改善箇所説明書

原動機

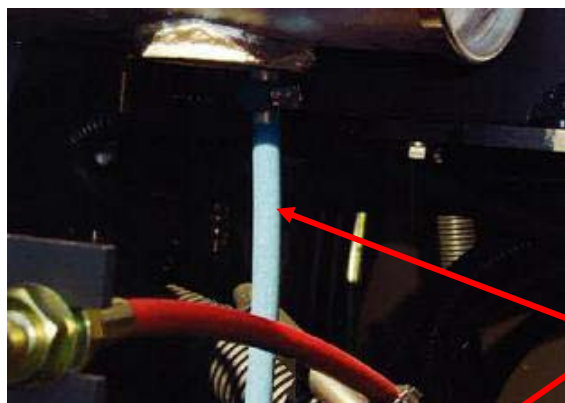
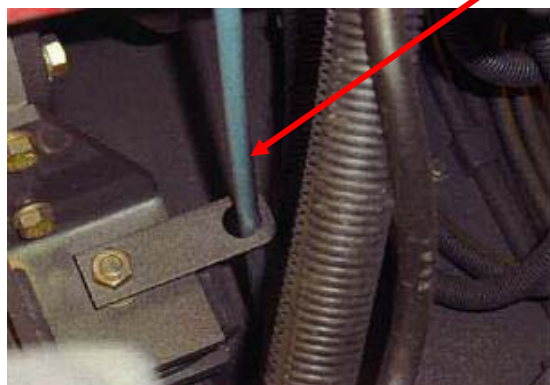
基準不具合発生箇所

消音器に備えられている水抜き穴の位置が不適切なため、エンジン始動時に排出される高温の水分がアクセルケーブルにかかる場合がある。そのため、当該ケーブルの被覆が熔損し、ケーブルが固着するため、アクセル操作ができなくなるおそれがある。

【改善内容】
消音器水抜き穴にドレインホースを取り付ける。

ドレインホース
